Bebauungsplanentwurf

"Nördlich der Baentschstraße (H 100)"

I. Vermerk

über die Beteiligung der Behörden gemäß § 4 Abs. 2 BauGB, die Beteiligung des Ortsbeirates gemäß § 75 GemO sowie die landesplanerische Stellungnahme der Oberen Landesplanungsbehörde

Bebauungsplan-Entwurf

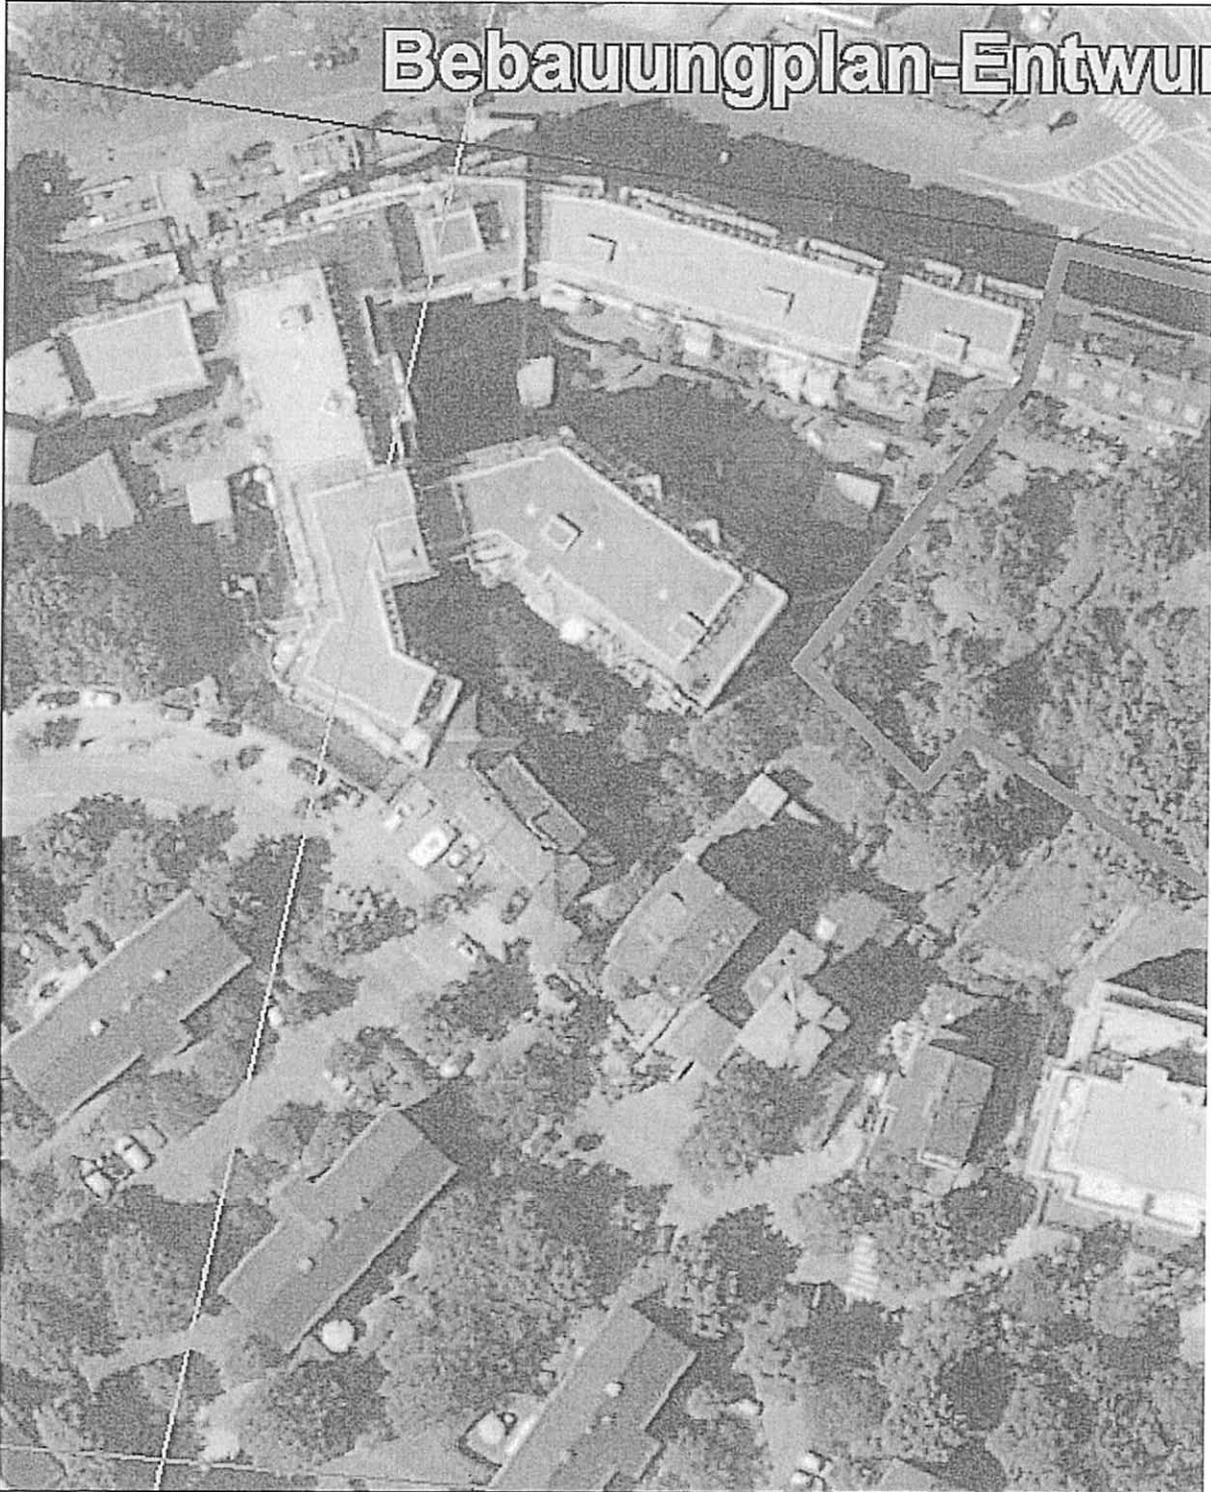
- durch das Plangebiet führen fünf Richtfunkverbindungen hindurch:
 - die Fresnelzone der Richtfunkverbindung 407530217 befindet sich in einem vertikalen Korridor zwischen 72 m und 102 m über Grund

- die Fresnelzone der Richtfunkverbindungen 418558510 und 418558511 befindet sich in einem vertikalen Korridor zwischen 63 m und 93 m über Grund
- Die geplanten Konstruktionen und notwendigen Baukräne dürfen nicht in die Richtfunktrasse ragen.

- Es wird um Berücksichtigung und Übernahme der o.g. Richtfunktrasse in die Vorplanung und in die zukünftige Bauleitplanung bzw. den zukünftigen Flächennutzungsplan gebeten.

Die Lage der Richtfunkverbindungen sowie der dazugehörige Schutzkorridor werden zur Kenntnis genommen. Die Positionierung der Standorte von Baukränen ist nicht Bestandteil der Bauleitplanung, sondern der nachgelagerten Bauausführung. Es ergibt sich daher kein Handlungsbedarf für das Bauleitplanverfahren.

Grundsätzlich werden die Richtfunkbetreiber als Träger öffentlicher Belange in den jeweiligen Bauleitplanverfahren beteiligt. Die einzelnen, für das konkrete Bauleitplanverfahren relevanten Richtfunktrassen werden im Bauleitplanverfahren abgefragt und entsprechend den übermittelten Informationen der Betreiber berücksichtigt.

Aus der Interpolation zwischen dem A-Standort (113,9 m NHN) und dem B-Standort (172,8 m NHN) beträgt die Höhe der Richtfunktrasse im Bereich des Plangebietes "H 100" ca. 134,5 m NHN. Rechnet man nun zur Ausgangshöhe von ca. 91 m NHN die max. zulässige Gebäudehöhe von max. 20 m plus ggf. erforderlichen Technikaufbauten (3 m) und den vertikalen Schutzabstand von 15 m hinzu, so errechnet sich eine Höhe von ca. 129 m NHN. Diese Höhe liegt somit ca. 5,5 m unterhalb der berechneten Höhe des Schutzabstandes der Trasse.
